**AVIS RELATIF À LA PROTECTION
CONTRE LES EVENTUELS EFFETS NOCIFS ET NUISANCES
PROVOQUÉS PAR LES RAYONNEMENTS NON IONISANTS
GÉNÉRÉS PAR DES ANTENNES ÉMETTRICES STATIONNAIRES**

Commune : ORP-JAUCHE - Exploitant : PROXIMUS

Référence exploitant : 19JAJ_01

Rapport n° 119 / 2025

Figure 1 : Vue en plan des lieux de séjour et des points de contrôle

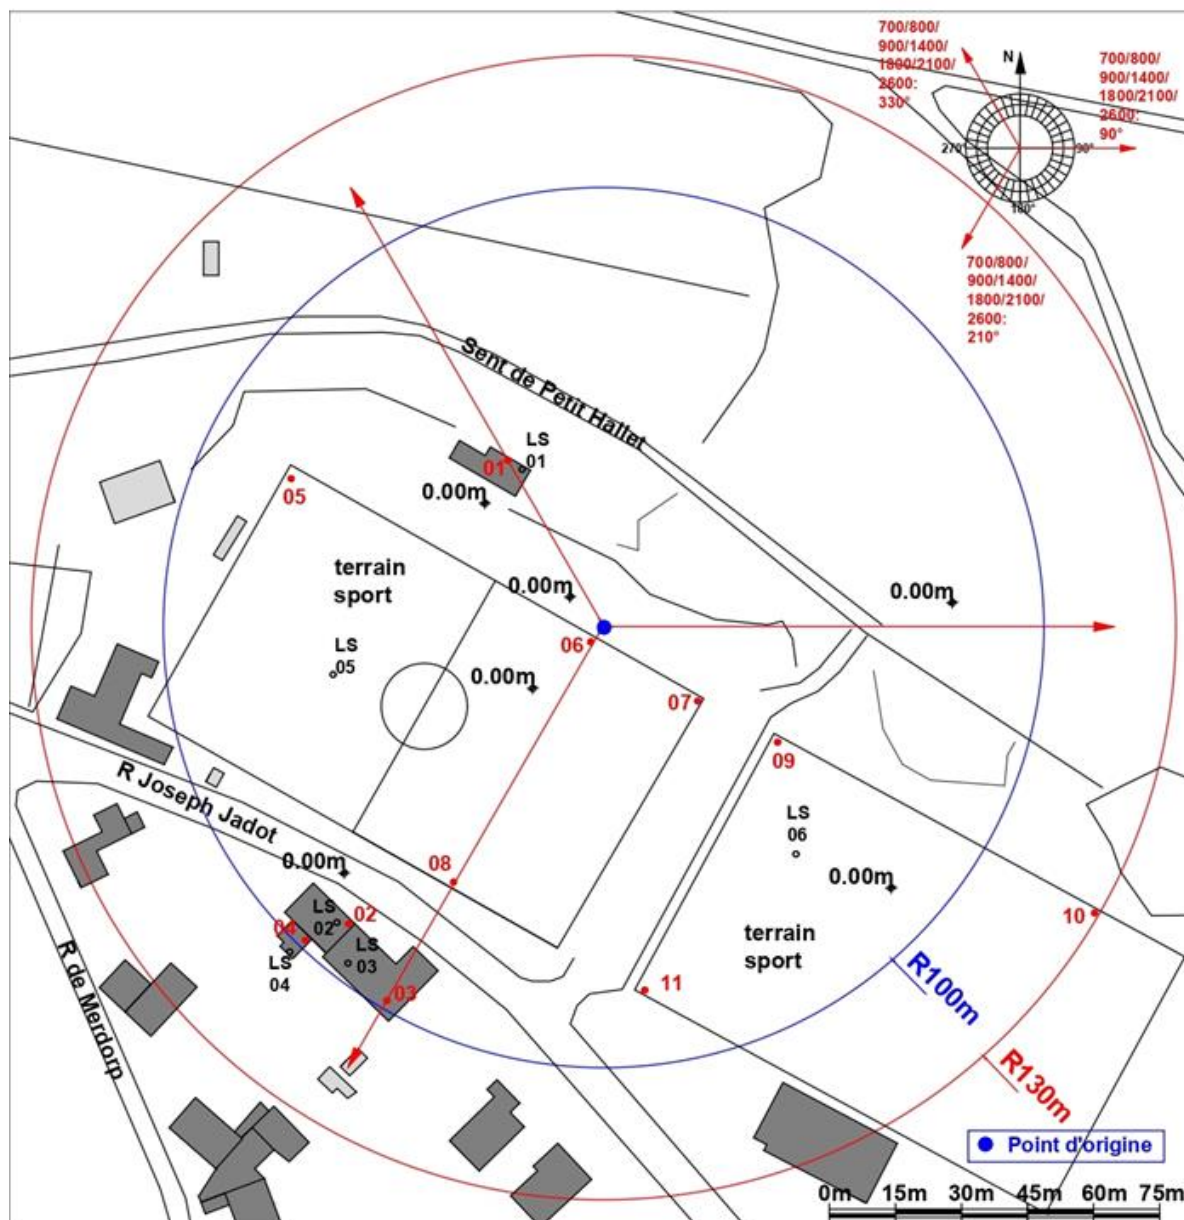
Les fréquences d'émission, la puissance rayonnée par chacune des antennes et leur gain permettent de déterminer le rayon de la zone à analyser. Tout dépassement de la limite par installation est exclu en dehors de cette zone. Le tableau 2 reprend les 35 LS² pour lesquels l'indice d'exposition est le plus élevé. Les différentes colonnes indiquent :

- le numéro du point de contrôle repris sur un des plans de la figure 1;
- le numéro du LS dans lequel se trouve le point de contrôle de la 1^{ère} colonne ;
- l'atténuation d'obstacle prise en compte pour le calcul de l'indice d'exposition dans le LS ;
- le résultat du calcul de l'indice d'exposition.

N° point de contrôle	LS	Atténuation (dB)	Indice d'exposition relatif à la limite par installation IE_i
10	LS06	0,0	0,263
3	LS03	3,0	0,196
4	LS04	3,0	0,081
8	LS05	0,0	0,048
2	LS02	3,0	0,046
1	LS01	3,0	0,037
11	LS06	0,0	0,032
9	LS06	0,0	0,032
5	LS05	0,0	0,027
7	LS05	0,0	0,025
6	LS05	0,0	0,010

En ce qui concerne les antennes de l'installation mentionnées dans le tableau 1, la distance maximale à laquelle la limite pourrait être atteinte, à l'extérieur, est égale à 92,6 m. S'il n'y a pas de LS à une distance inférieure, les antennes respectent forcément la limite d'immission.

Dans le cas des LS situés à l'intérieur des bâtiments, une atténuation d'obstacle est prise en compte et il en résulte que la distance maximale à laquelle la limite pourrait être atteinte se réduit à 65,6 m.
